Wyjaśnienia i Zmiana Nr 4

Dotyczy: postępowania o udzielenie zamówienia publicznego prowadzonego w trybie podstawowym bez negocjacji pn.: „Przebudowa ulicy Łęczyckiej w Bydgoszczy.”, nr sprawy **NF.2531.7.2024**

Pytania – zestaw nr 4 z dnia 26.02.2024 r.

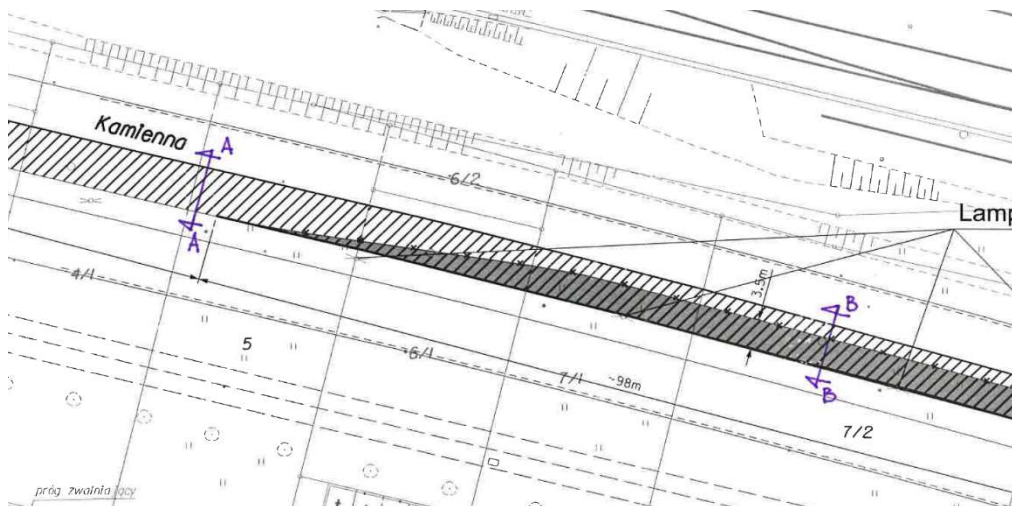
Zgodnie ze wzorem Umowy, § 6, ust. 4: „Jeżeli Wykonawca zignoruje uzasadnione żądania Przedstawiciela Zamawiającego dotyczące wykonania prac projektowych (...), Przedstawiciel Zamawiającego ma prawo zawiesić wykonanie prac do czasu spełnienia przez Wykonawcę odpowiednich wymagań. Wszelkie wydłużenia terminów wykonania prac i robót wynikłe z powodu takiego zawieszenia obciążą Wykonawcę”.

Wykonawca wnioskuję o jednoznaczne wskazanie o jakich pracach projektowych mowa w powyższym fragmencie. Wykonawca wnosi także o potwierdzenie, że zadanie wykonywane będzie w formule ‘wybuduj’ i nie obejmuje jakiejkolwiek formy uzupełniania dokumentacji projektowej.

Zamawiający potwierdza, że zadania nie obejmuje żadnej innej formy uzupełniania dokumentacji projektowej za wyjątkiem sporządzenia projektu czasowej organizacji ruchu
